Objet : Étude d'impact sur l'environnement
Projet de dépôt définitif de poussières d'aciérage
Mittal Canada Inc.

DOCUMENT « RÉPONSES AUX QUESTIONS ET COMMENTAIRES » DÉPOSÉ LE 16 AVRIL 2007 PRÉCISIONS DEMANDÉES PAR LE MDDEP

MCI - Complexe de Contrecoeur - Étude d'impact
 Réponses au MDPE - 2

FIGURE 1
TRAJET ENTRE LES DEPOUSSEIERURS
ET LES CELLULES PROJETÉES

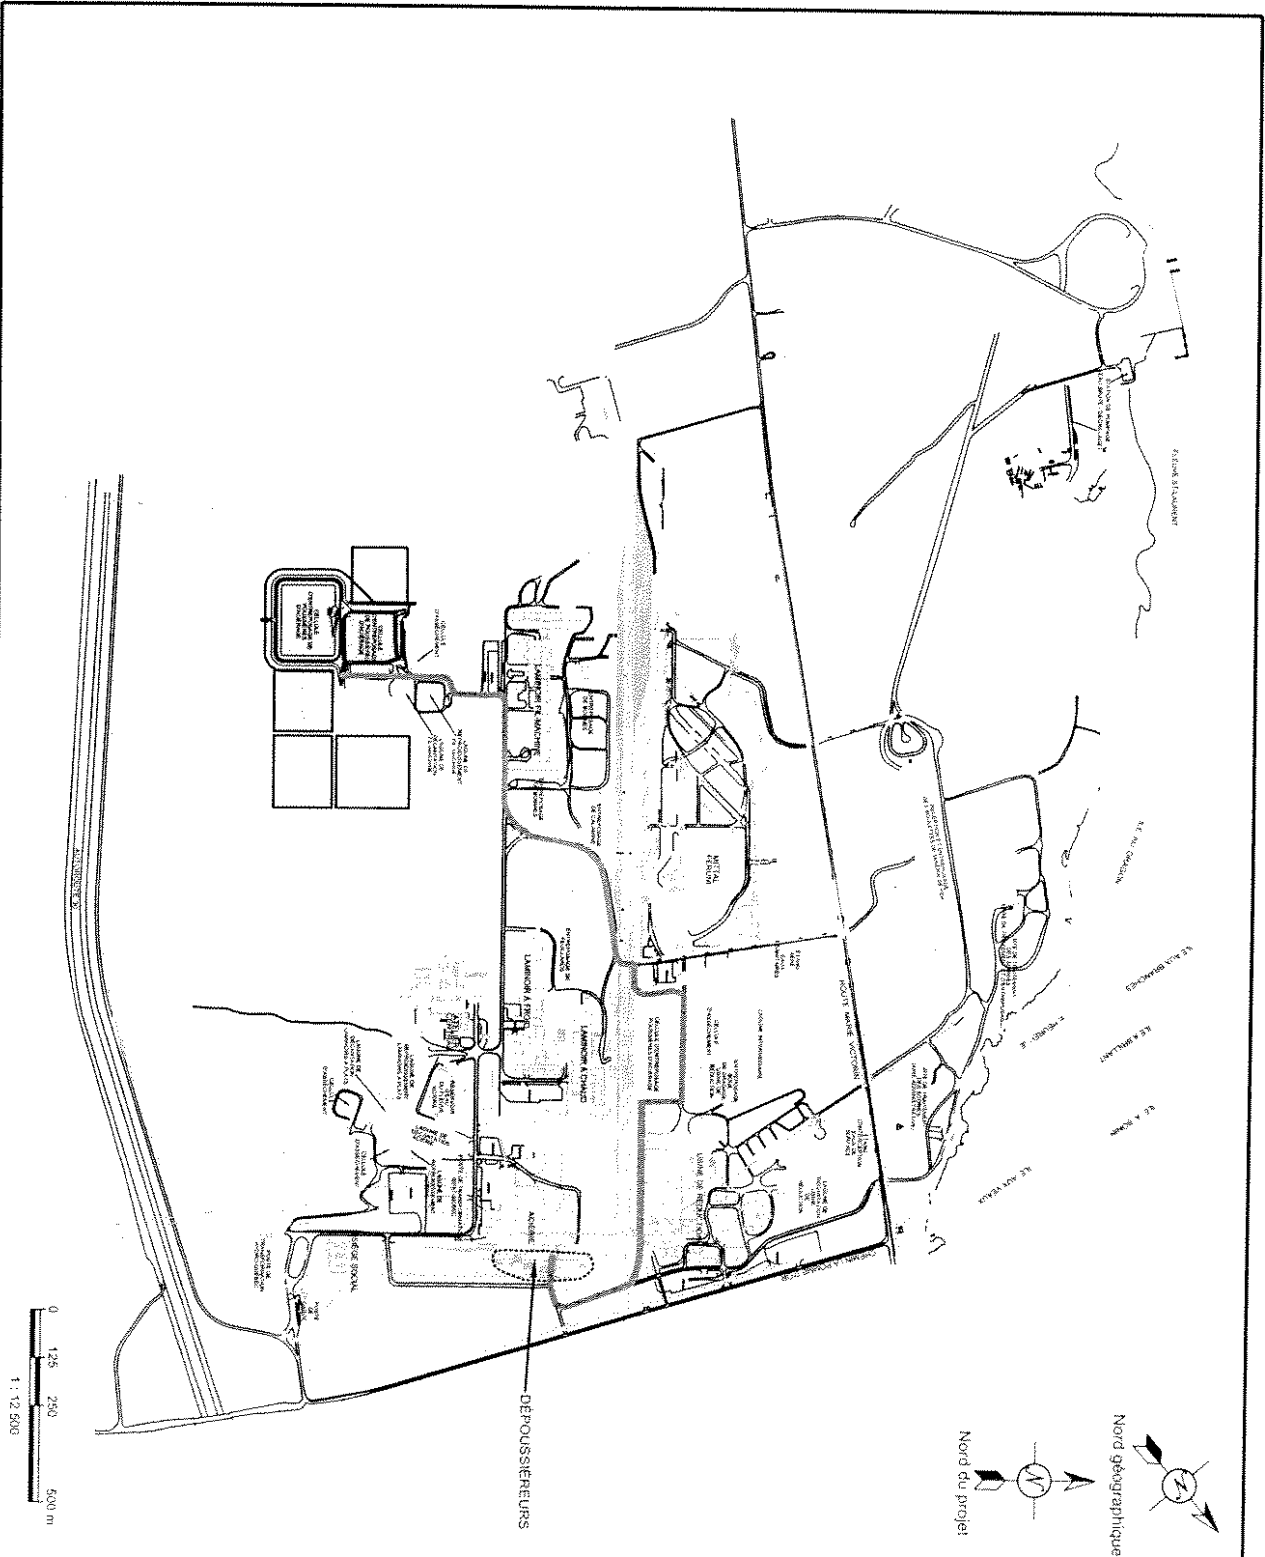
R-4.8 Localiser les dépoussiéreurs sur un plan montrant également les cellules proposées.

R-R-4.8 Les dépoussiéreurs et le trajet suivi par les camions jusqu'aux cellules existantes sont indiqués sur la figure 1 annexée au présent document.
